府民公募型整備事業 (府民提案型 < 既要望 >)

<p>整理番号</p>	<p>1</p>	<p>写 真</p>	
<p>交通安全施設</p>	<p>信号機 (歩行者灯器増設)</p>	<p>① </p>	<p>② </p>
<p>所在地</p>	<p>左京区八瀬花尻町 国道367号花尻橋交差点</p>	<p>③ </p>	
<p>現在の状況</p>	<ul style="list-style-type: none"> ・ 京都市街と滋賀県を結ぶ国道に設置された信号機 ・ 京都バスのバス停が隣接している。 ・ 国道横断側には歩行者灯器が設置されている。 		
<p>要望内容</p>	<p>市道横断側に歩行者灯器が設置されておらず、右左折する車と交錯する危険があるため、歩行者灯器の増設を要望 (受理番号1)</p>		
<p>位置図</p>	 <p style="text-align: center;">交 差 点 図 面</p> 		
<p>対応案</p>	<p>実施する。</p>

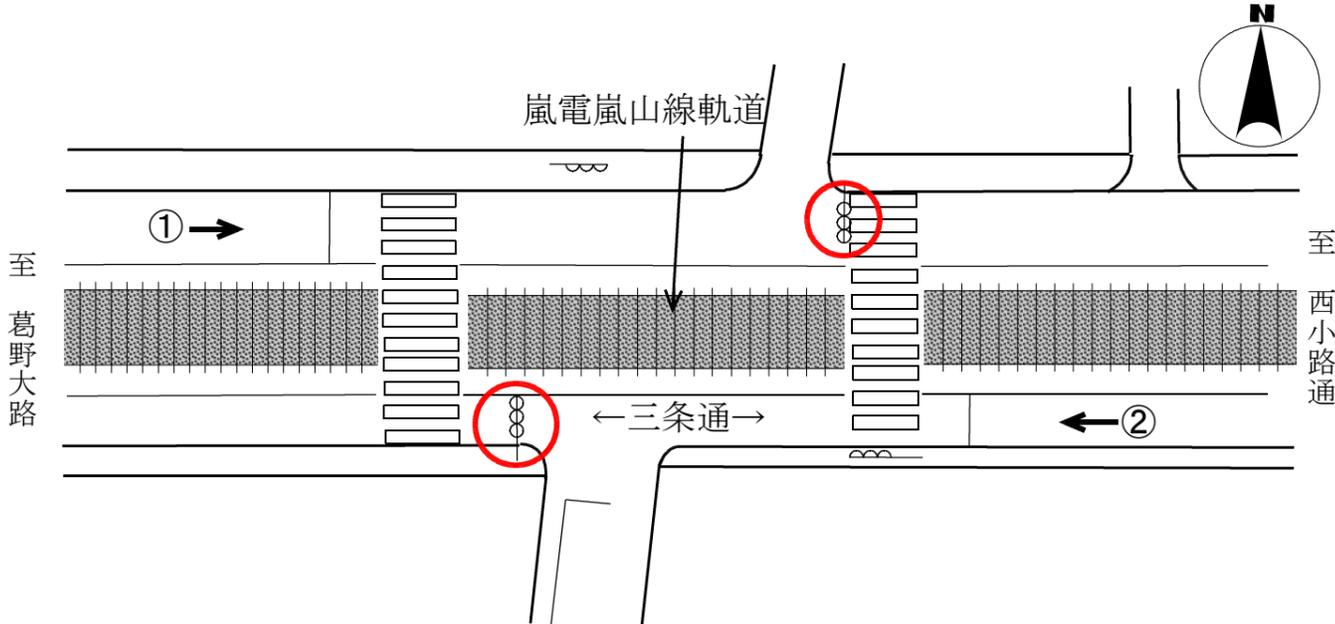
整理番号	2	写真
交通安全施設	横断歩道・信号機（歩行者灯器増設）	<div style="display: flex; justify-content: space-around;"> <div style="text-align: center;">  <p>①</p> </div> <div style="text-align: center;">  <p>②</p> </div> </div>
所在地	上京区役人町 中立売通猪熊交差点	
現在の状況	<ul style="list-style-type: none"> ・ 交通量の多い市道に設置された信号機 ・ 主道路横断には横断歩道・歩行者灯器が設置されている。 ・ 従道路側の幅員は狭隘である。 	
要望内容	中立売通には、横断歩道、歩行者灯器がなく横断するのが危険。横断歩道の設置及び歩行者灯器の増設を要望（受付番号20）	<div style="display: flex; justify-content: space-around;"> <div style="text-align: center;">  <p>③</p> </div> <div style="text-align: center;">  <p>④</p> </div> </div>
位置図		<p style="text-align: center;">交差点図面</p> 
対応案	実施する。

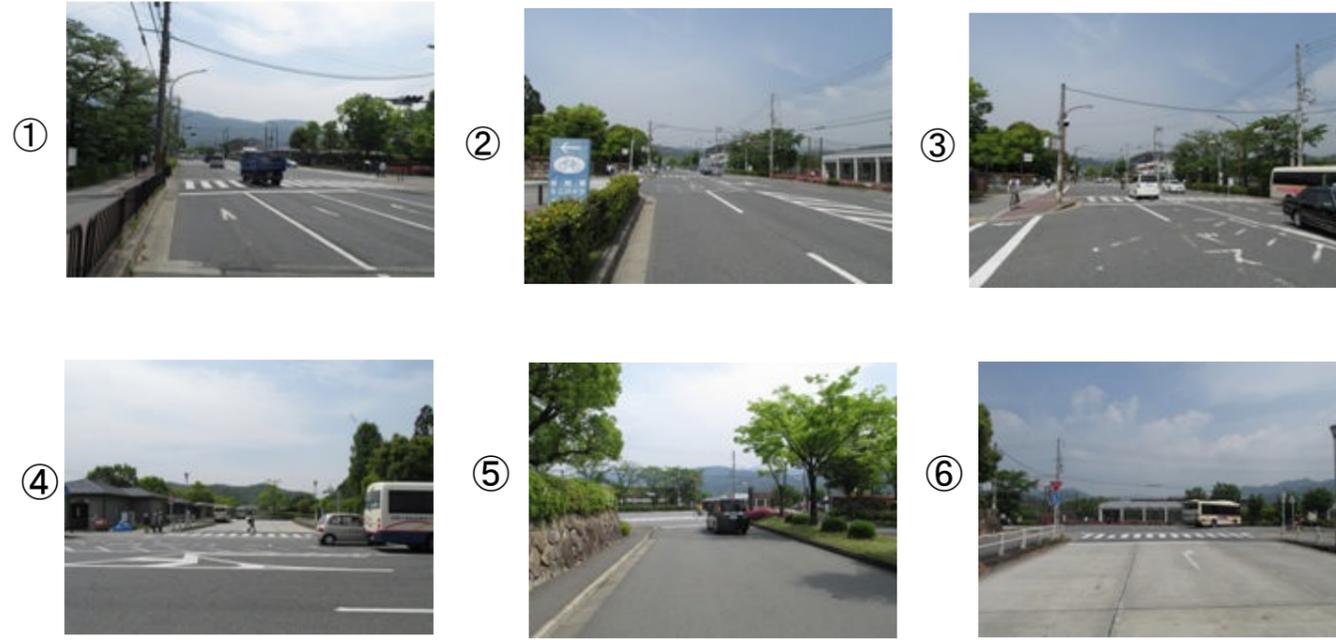
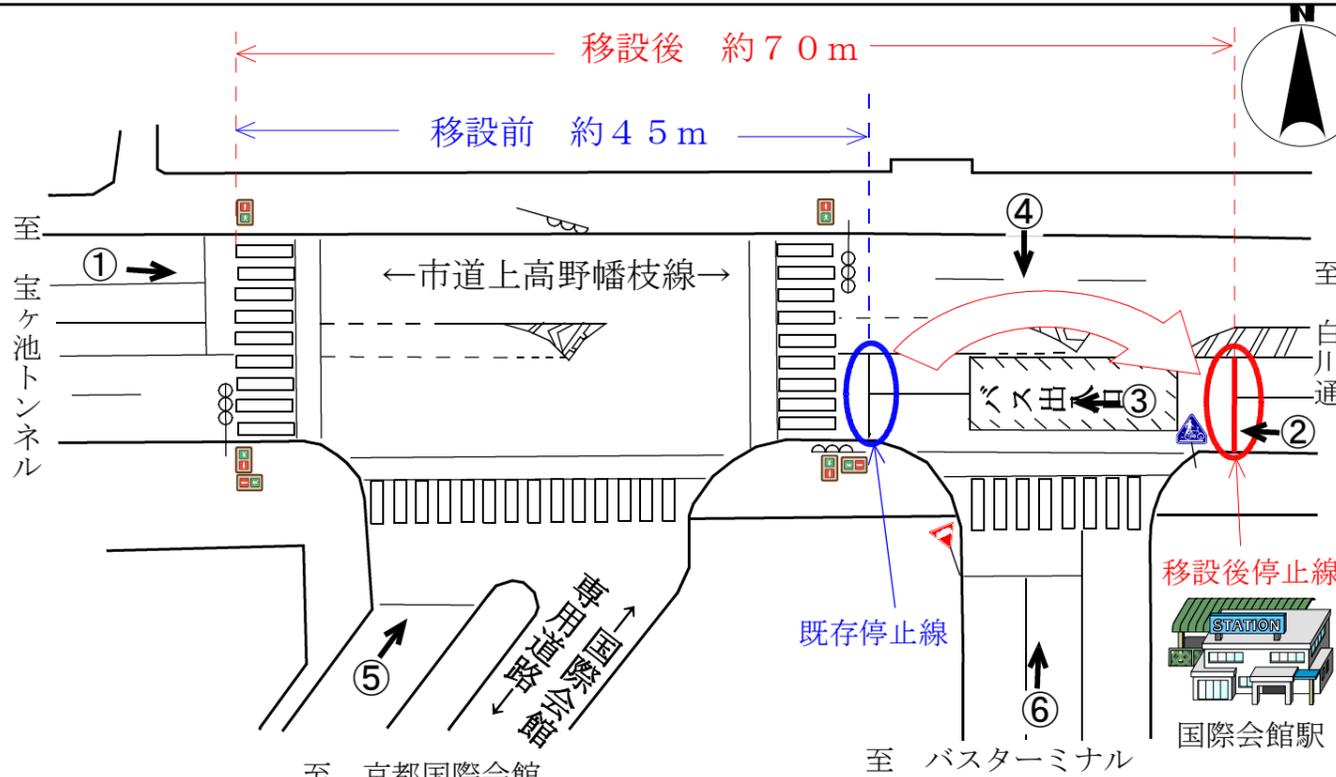
整理番号	3	写真
交通安全施設	横断歩道・信号機（歩行者灯器増設）	<div style="display: flex; justify-content: space-around;"> <div style="text-align: center;"> <p>①</p>  </div> <div style="text-align: center;"> <p>②</p>  </div> </div>
所在地	西京区山田大吉見町 国道9号西友前交差点	
現在の状況	<ul style="list-style-type: none"> ・ 交通量の多い国道に設置された信号機 ・ 主道路横断は横断歩道・歩行者灯器が設置されている。 ・ ショッピングセンターやマンションが隣接している。 	
要望内容	従道路側を横断するのに横断歩道、歩行者灯器がなく横断するのが危険。横断歩道の設置及び歩行者灯器の増設を要望（受付番号49）	<div style="text-align: center;"> <p>③</p>  </div>
位置図	<div style="text-align: center;">  </div>	
対応案	実施する。	<div style="text-align: center;"> <p>交差点図面</p>  <p style="text-align: center;">スーパー西友</p> </div>

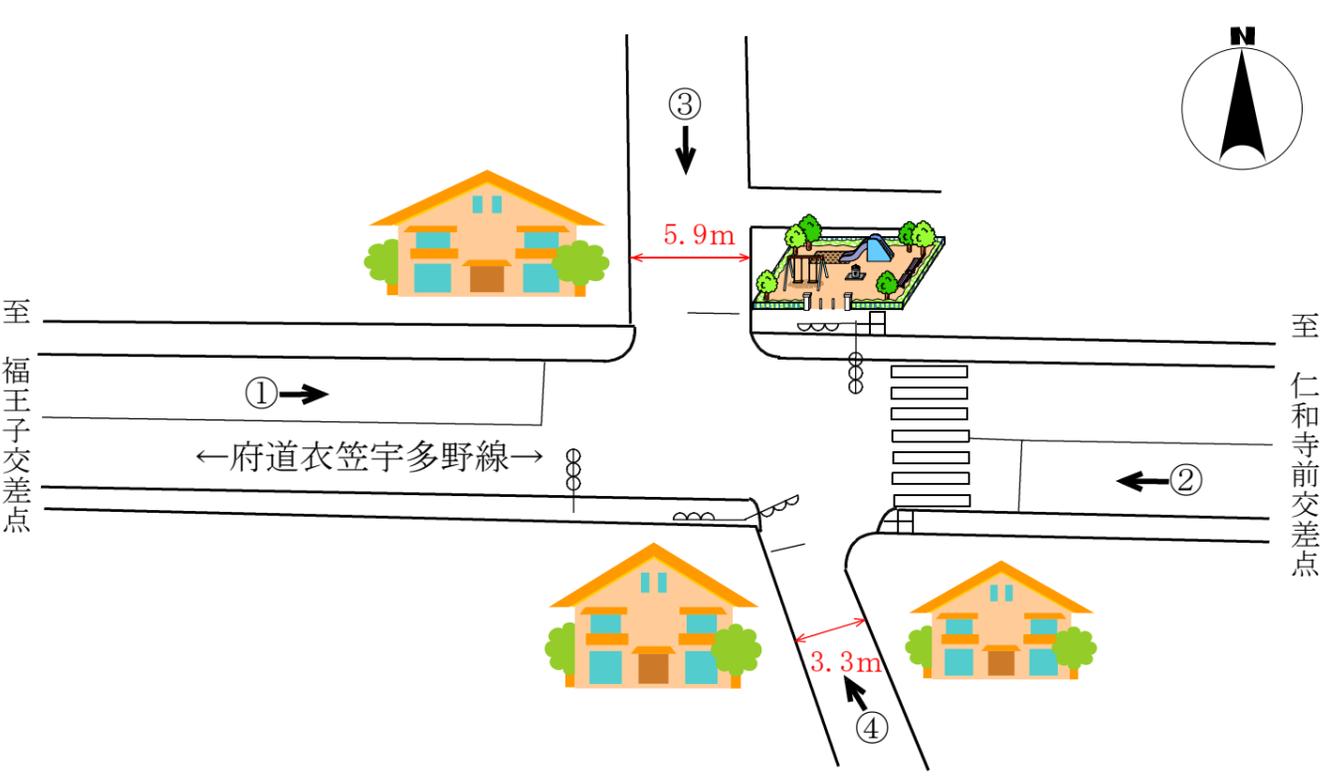
<p>整理番号</p>	<p>4</p>	<p>写真</p>
<p>交通安全施設</p>	<p>信号機 (灯器改良)</p>	
<p>所在地</p>	<p>右京区山ノ内北ノ口町 山ノ内光縁寺交差点</p>	
<p>現在の状況</p>	<ul style="list-style-type: none"> 交通量の多い三条通に設置された信号機 嵐電嵐山本線の軌道が道路と平行して走っている。 車両灯器が推奨年数を経過している。 	
<p>要望内容</p>	<p>車両灯器が古く、西日で車両灯器が見えづらく信号機を見落とす危険性があるため、車両灯器のLED化を要望 (受付番号66)</p>	<div style="display: flex; justify-content: space-around;"> <div style="text-align: center;"> <p>①</p>  </div> <div style="text-align: center;"> <p>②</p>  </div> </div>
<p>位置図</p>		<p style="text-align: center;">交差点図面</p> 
<p>対応案</p>	<p>実施する。</p>

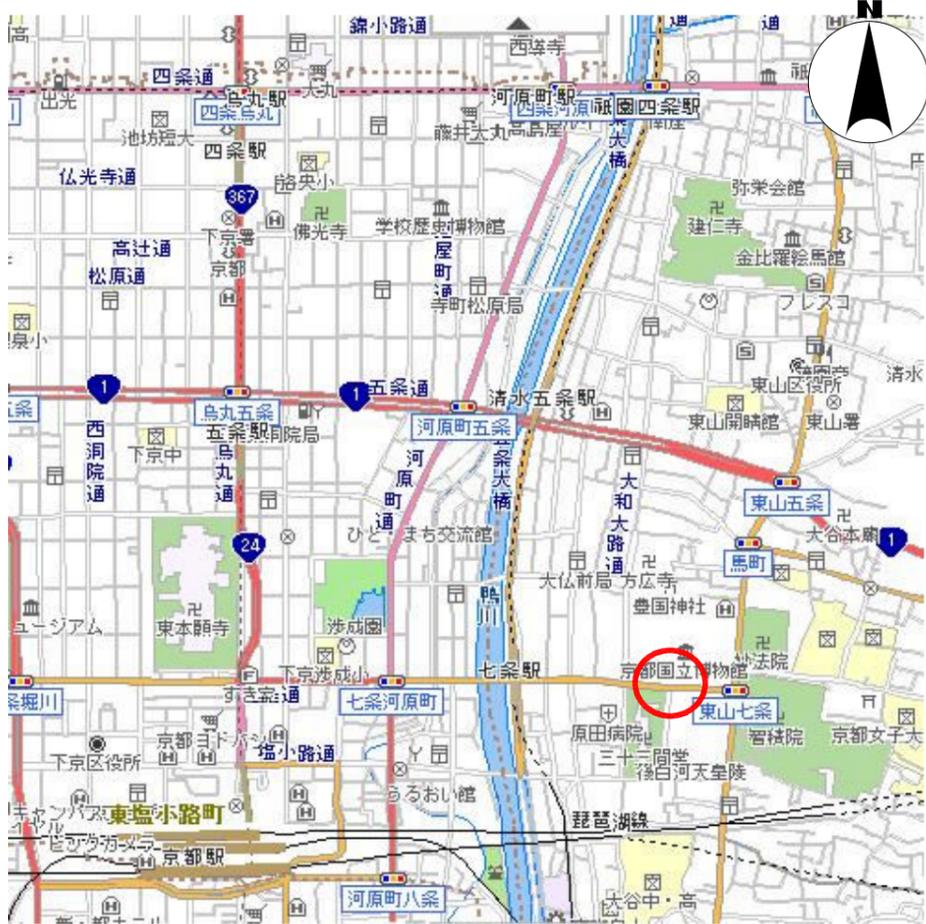
整理番号	5	写真
交通安全施設	信号機 (移設)	
所在地	左京区岩倉大鷲町 上高野幡枝線国際会館前交差点	
現在の状況	<ul style="list-style-type: none"> ・ 交通量の多い市道に設置された信号機 ・ 地下鉄国際会館前駅が隣接している。 ・ 当該信号交差点東隣りにバスターミナル出入口が取り付いている。 	
要望内容	バスターミナル出入口は信号制御されておらず、バスの出入りが困難なため、既存の信号制御に追加してバスターミナルの信号制御も要望 (受付番号79)	
位置図		<p style="text-align: center;">交差点図面</p> 
対応案	既存の信号制御にバス出入口専用の現示を追加し信号制御をした場合、主道路側の赤色表示秒数が長くなり渋滞発生が懸念されるため、実施しない。 また、信号制御範囲を拡大すると主道路側の交差点間の距離が約70mと長大となり、交差点内での車両等の交錯が懸念されるため、実施しない。

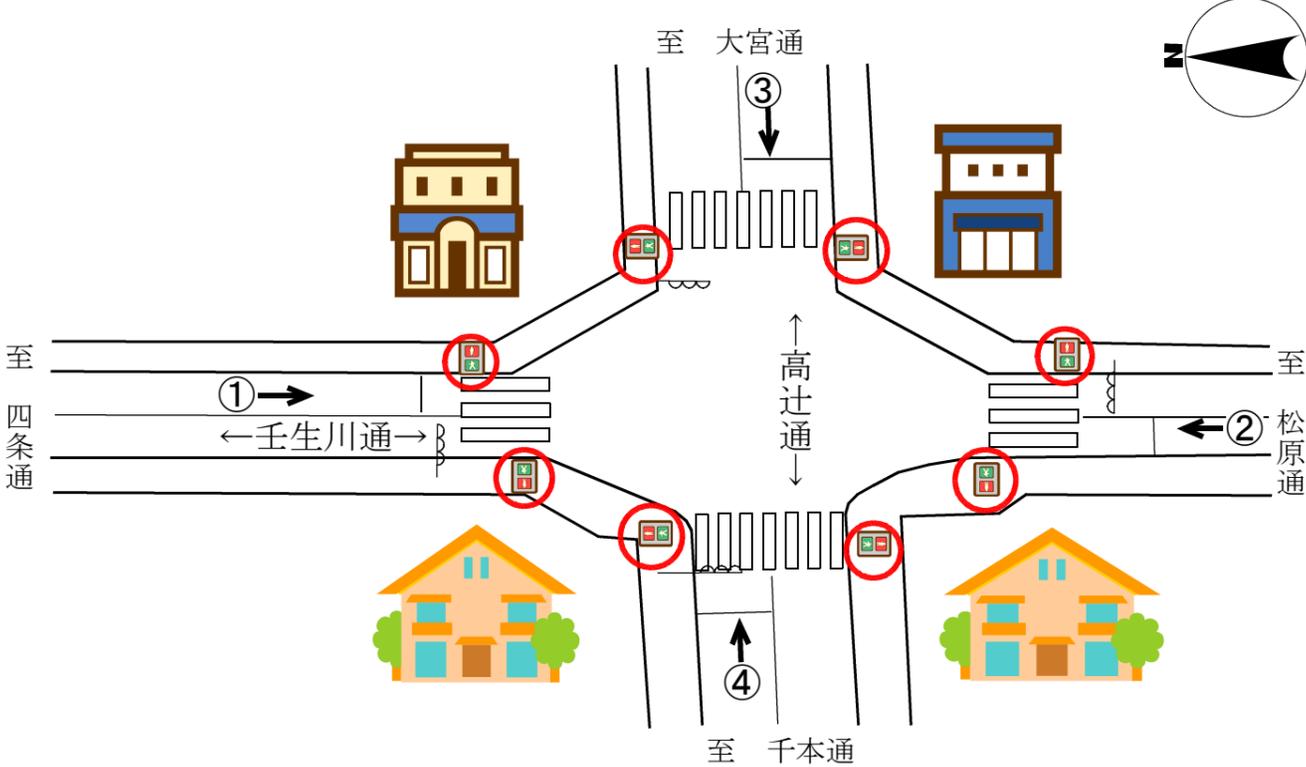
整理番号	6	写真
交通安全施設	信号機 (半感应化)	<div style="display: flex; justify-content: space-around;"> <div style="text-align: center;"> <p>①</p>  </div> <div style="text-align: center;"> <p>②</p>  </div> </div> <div style="display: flex; justify-content: space-around; margin-top: 20px;"> <div style="text-align: center;"> <p>③</p>  </div> <div style="text-align: center;"> <p>④</p>  </div> </div>
所在地	右京区宇多野福王子町 衣笠宇多野線陽明文庫道交差点	
現在の状況	<ul style="list-style-type: none"> ・ 交通量の多い府道に設置された信号機 ・ 押ボタン式信号機が設置されている。 ・ 交差点南側道路は狭隘である。 	
要望内容	主道路の交通量が多く、従道路からの車両が出られないため、信号機の交差点制御を要望 (受付番号87)	
位置図	交差点図面 <div style="text-align: center; margin-top: 10px;">  </div>	
対応案	従道路南側が、車両が安全に離合できる程度の幅員を有していないため、実施しない。
